CONCEPTO TÉCNICO No. 20262000000236

ASUNTO: Evaluación de adecuación de vivienda en el marco de la Resolución No. 470 de 2018, Artículo 29 de la Ley 2294 de 2023, y aprovechamiento de árboles en situación de riesgo, a nombre del señor EDGAR HERNANDO SÁNCHEZ.

DEPENDENCIA: Subdirección de Gestión y Manejo de Áreas Protegidas, Grupo de Trámites y Evaluación Ambiental.

LOCALIZACIÓN: Distrito de Cali, corregimiento de Pichindé, vereda Peñas Blancas, Parque Nacional Natural Farallones de Cali.

Figura 3. Árboles desraizados.

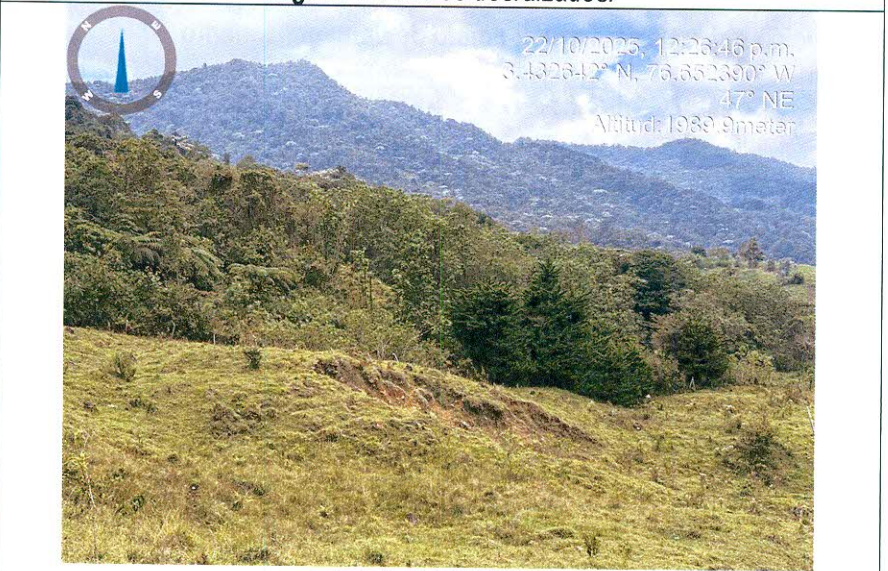
- De acuerdo con la solicitud presentada por el señor Sánchez requiere el aprovechamiento de 8 individuos arbóreos, los cuales de acuerdo con la visita realizada por el equipo operativo se encuentran desraizados.

Por otra parte, en cuanto al componente forestal, se verificó que la solicitud recae sobre once (11) individuos arbóreos introducidos de la especie Ciprés (*Ciprés sp.*), de los cuales ocho (8) individuos se encuentran desenraizados, y tres (3) presentan condiciones fitosanitarias graves y además de encontrarse próximos a senderos. En tal sentido, el retiro de dichos individuos se considera técnicamente procedente como medida de manejo orientada a prevenir afectaciones a la vida e integridad de los ocupantes. No obstante, la propuesta del señor Sánchez, incluye el aprovechamiento de individuos de la especie Árbol Loco, los cuales según la visita técnica se encuentran en óptimo estado por tanto no cumple con los criterios normativos para autorización.

No.	Aprovechamiento total	Aprovechamiento parcial	Poda controlada	Recomendación técnica
1.	X			Se recomienda retiro total, toda vez que los individuos arbóreos presentan alta probabilidad de caída de acuerdo con su estado fitosanitario, y considerando la

ubicación de los mismos contiguos a infraestructuras y senderos pueden causar afectaciones a las ocupantes del área.
2.		X		Se recomienda aprovechamiento parcial y rotativo.
